Commission économique pour l'Europe

Forum mondial de la sécurité routière**Groupe d'experts de la signalisation routière****Seizième session**

**Programme de travail : Situation en ce qui concerne
la législation nationale****Examen des recommandations relatives aux signaux A à F****Proposition d'amendements aux annexes 1 et 3
de la Convention de 1968 sur la signalisation routière****Document soumis par le secrétariat**

TRAVERSÉE D'ANIMAUX SAUVAGES

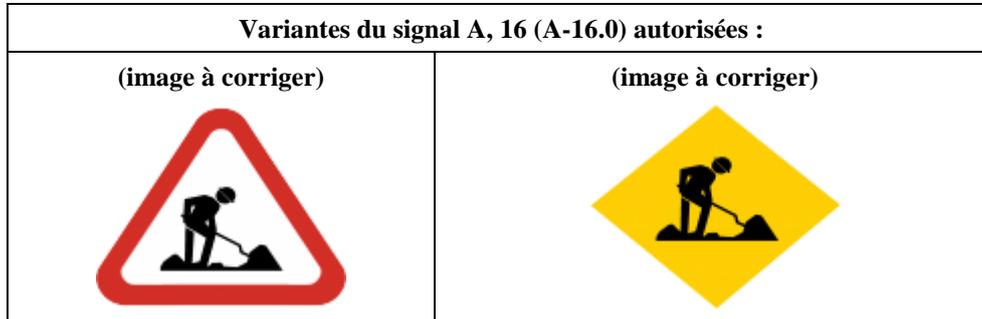
Le signal A, 15 b (A-15.2) annonce une section de route où existe un risque particulier de traversée de la route par des animaux sauvages. Le symbole représente la silhouette d'un animal de l'espèce sauvage dont il s'agit principalement. Le symbole peut être inversé.

SIGNALISATION LUMINEUSE

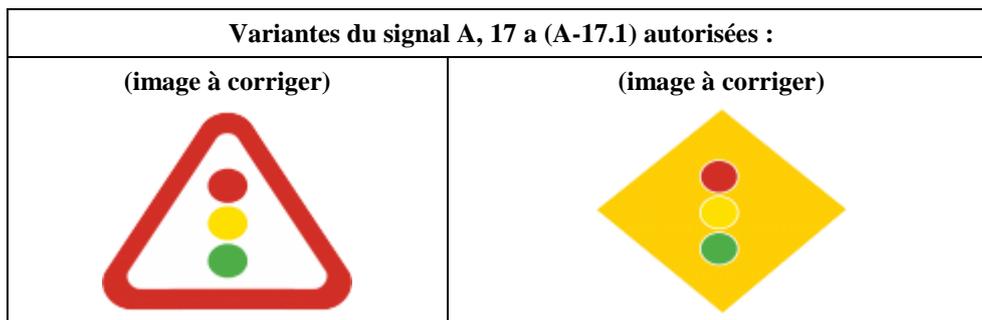
a) — ~~S'il est jugé indispensable d'annoncer un passage où la circulation est réglée par des feux tricolores de signalisation, parce que les usagers de la route ne peuvent guère s'attendre à rencontrer un tel passage, il sera employé le symbole A, 17. Il y a trois modèles de symbole A, 17 ; A, 17a ; A, 17b ; A, 17c qui correspondent à la disposition des feux dans le système tricolore décrit aux paragraphes 4 à 6 de l'article 23 de la Convention.~~

b) — ~~Ce symbole est en trois couleurs, celles des feux dont il annonce l'approche.~~

Le signal A, 17 (A-17.0) annonce un passage où la circulation est réglée par des feux tricolores de signalisation. Le symbole représentant un feu tricolore doit être entouré d'un liseré de couleur foncée.

Ce signal ne sera employé que lorsque les usagers de la route ne peuvent guère s'attendre à rencontrer un tel passage. Le symbole doit arborer les trois couleurs des feux de signalisation annoncés.

SIGNAL « ARRÊT »

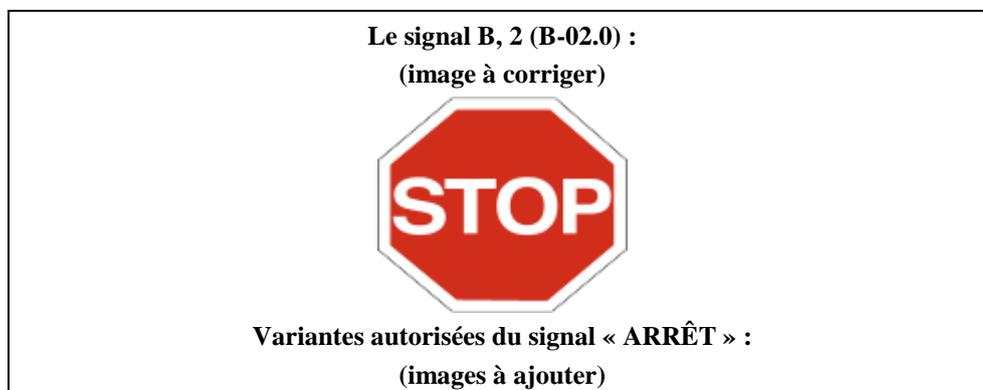
Le signal B, 2 (B-02.0) notifie aux usagers d'une route qu'ils doivent, à l'intersection où est installé ce signal, marquer l'arrêt avant de s'engager dans l'intersection et céder le passage aux véhicules circulant sur la route dont ils s'approchent. De forme octogonale, il a un fond rouge, est bordé de blanc et porte l'inscription « STOP » en blanc, en anglais ou dans la langue de l'État intéressé ; la hauteur du mot est au moins égale au tiers de la hauteur du panneau.

INTERSECTION À SENS GIRATOIRE OBLIGATOIRE

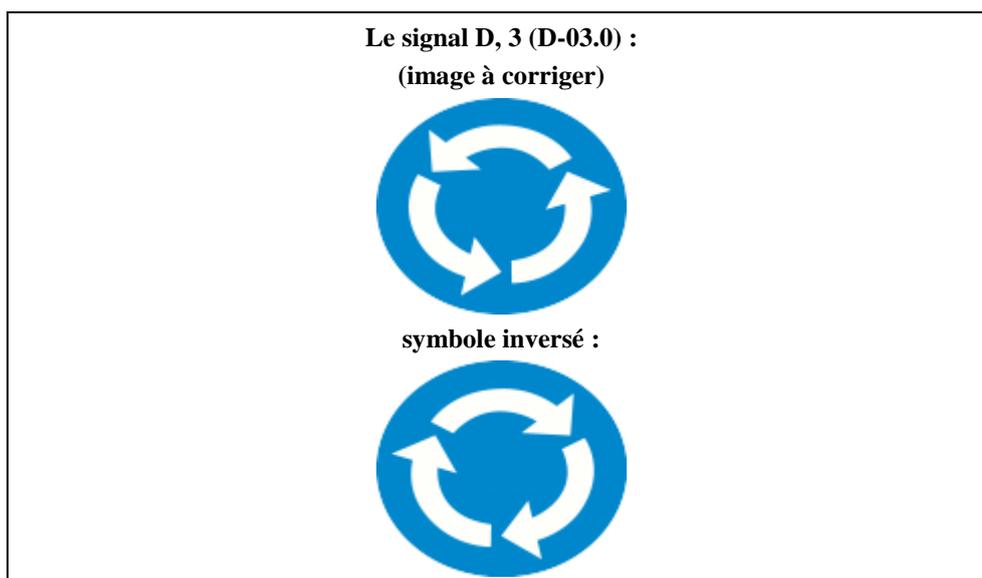
3. — Le signal D, 3 (D-03.0) «~~INTERSECTION À SENS GIRATOIRE OBLIGATOIRE~~» notifie aux conducteurs ~~des véhicules~~ qu'ils sont tenus de suivre les directions indiquées par les flèches au sens giratoire. Si le sens giratoire **obligatoire** est signalé par le signal D, 3 (D-03.0) et par le signal B, 1 (B-01.0) ou B, 2 (B-02.0), le ~~conducteur~~ **véhicule** qui se trouve déjà sur l'intersection à sens giratoire a la priorité.

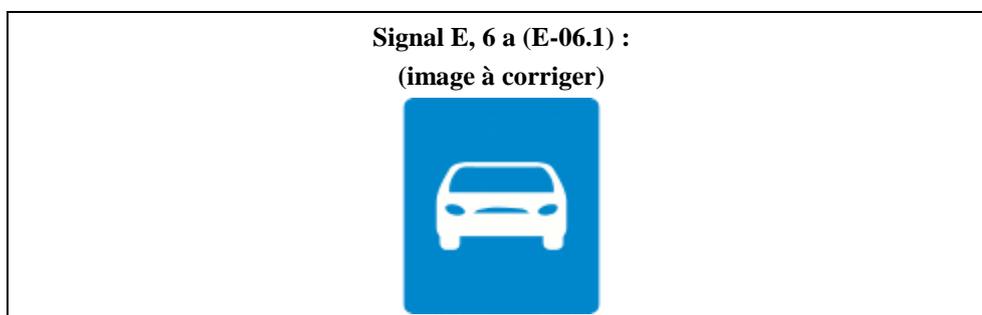
a) — Le signal E, 6a (E-06.1) «ROUTE POUR AUTOMOBILES», indique aux conducteurs de véhicules l'entrée d'une route pour automobiles est placé à l'endroit à partir duquel de laquelle s'appliquent les règles spéciales de la circulation sur les routes autres que les autoroutes, qui sont réservées à la circulation automobile et ne desservent pas les propriétés riveraines. Un panneau additionnel placé au-dessous de ce signal E, 6a pourra indiquer que, par dérogation, l'accès des automobiles aux propriétés riveraines est autorisé. Ce signal porte un symbole blanc sur fond bleu ou vert.

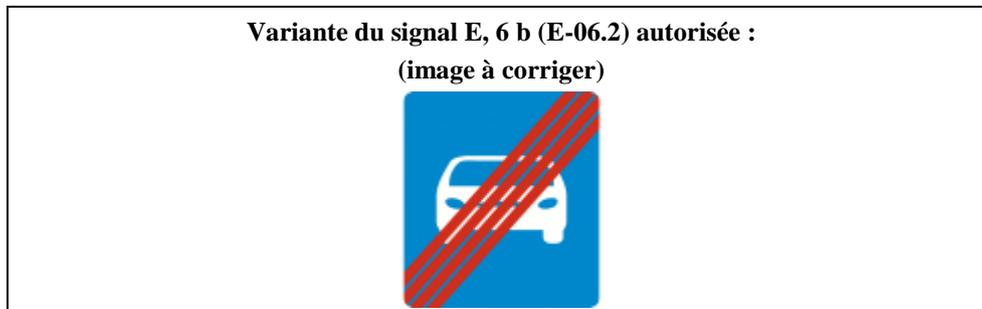
b) — Le signal E, 6b, «~~FIN DE ROUTE POUR AUTOMOBILES~~», Ce signal pourra également être employé et répété pour annoncer l'approche de la fin de la route ; chaque signal ainsi implanté portera dans sa partie inférieure la distance entre son point d'implantation et la fin de la route ; à défaut, le panneau additionnel H, 1 (H-01.0) sera utilisé à cet effet.

TÉLÉPHONE D'URGENCE

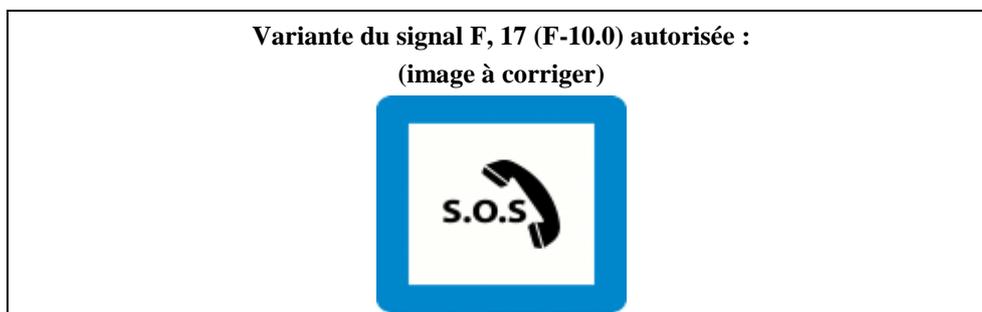
Le signal F, 17 (F-10.0)⁶³ ~~«TÉLÉPHONE D'URGENCE»~~ indique l'emplacement d'un téléphone destiné aux appels d'urgence. Le symbole pourra éventuellement figurer en rouge.

EXTINCTEUR

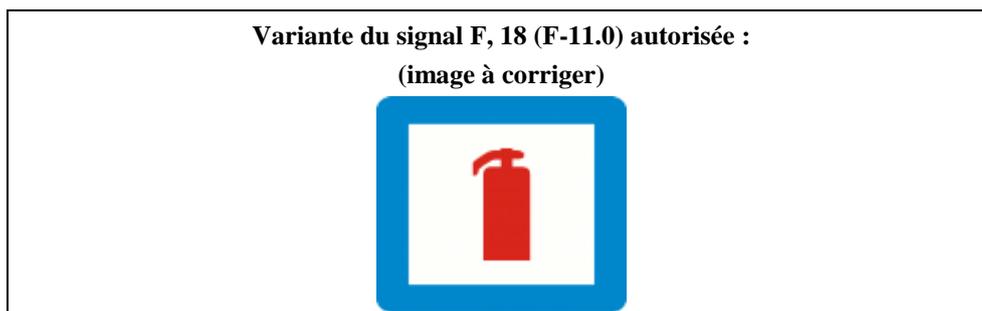
Le signal F, 18 (F-11.0)⁶⁴ ~~«EXTINCTEUR»~~ ⁶⁵ ~~Voir note de bas de page~~ indique l'emplacement d'un extincteur. Le symbole est rouge.

Signal G, 13 (G-13.0) :
(image à corriger)

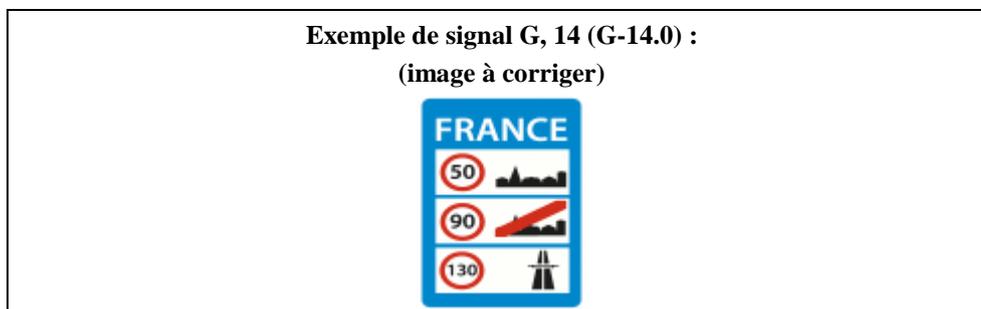
Le signal G, 13 (G-13.0) ~~« ROUTE SANS ISSUE »~~, placé à l'entrée d'une route, indique que la route en question est sans issue. Le symbole est blanc et rouge.
